CCR-VIA -- COMITATO DI COORDINAMENTO REGIONALE PER LA VALUTAZIONE D'IMPATTO AMBIENTALE

Giudizio n° 3518 del 30/09/2021

Oggetto: Impianto di messa in riserva R13 e recupero R5 di rifiuti inerti non pericolosi per quantità > 10 ton/giorno

Tipo procedimento: Verifica di assoggettabilità a VIA i sensi dell'art. 19 del D.Lgs. 152/06 e ss.mm.ii.

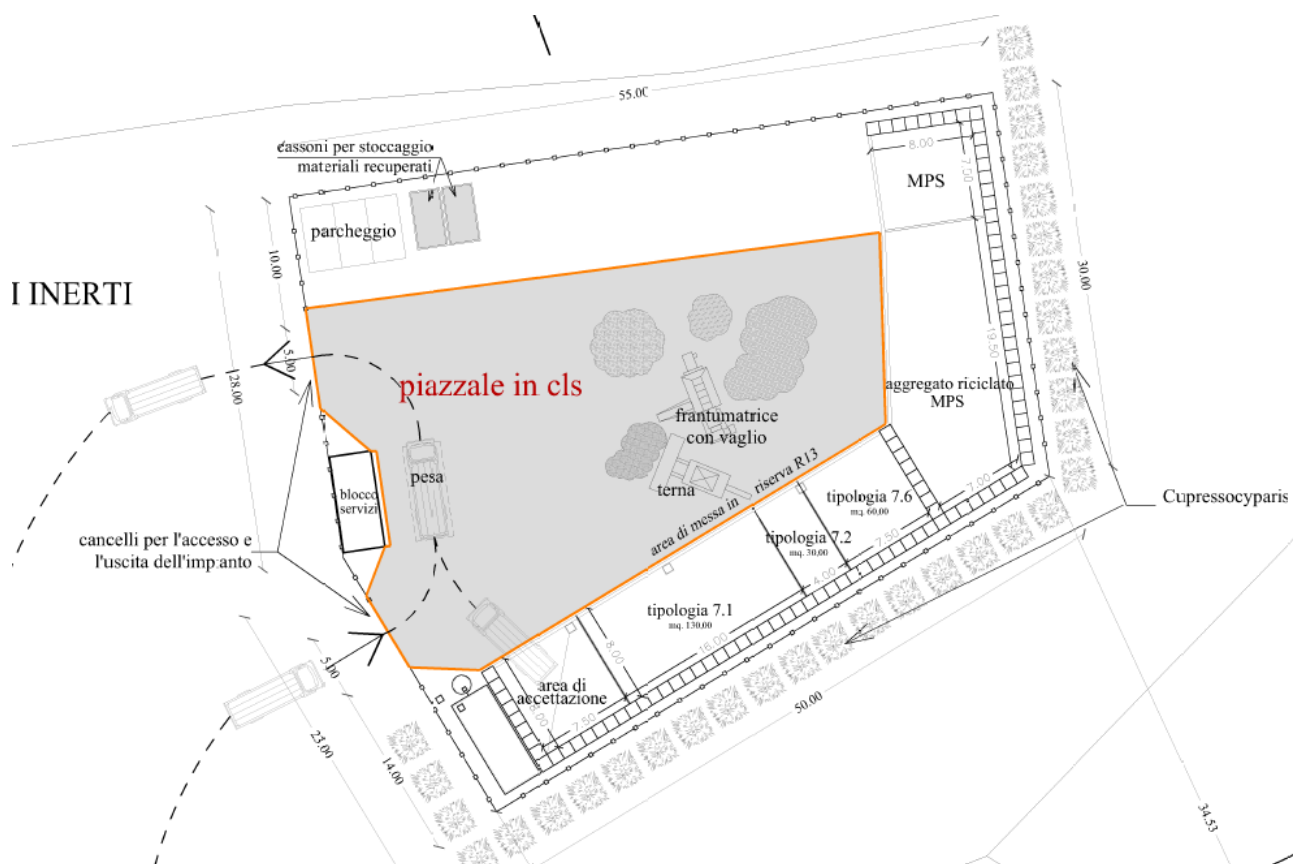
1. Nella planimetria, allegato 15 allo SPA, il piazzale di lavorazione degli inerti viene indicato in legenda come *“Massetto in cls da realizzare m. 970”*, mentre all'interno dello SPA (pg. 24 di 48) è dichiarato che dei 1.800 m² di superficie impermeabilizzata, 970 m² sono stati pavimentati di recente. Occorrerà pertanto disambiguare tale aspetto e presentare un elaborato planimetrico dello stato di fatto e futuro in cui siano chiaramente indicate le superfici già impermeabilizzate tramite massetto industriale e quelle ancora da impermeabilizzare, con le relative superfici e destinazioni d'uso attuale e futuro;
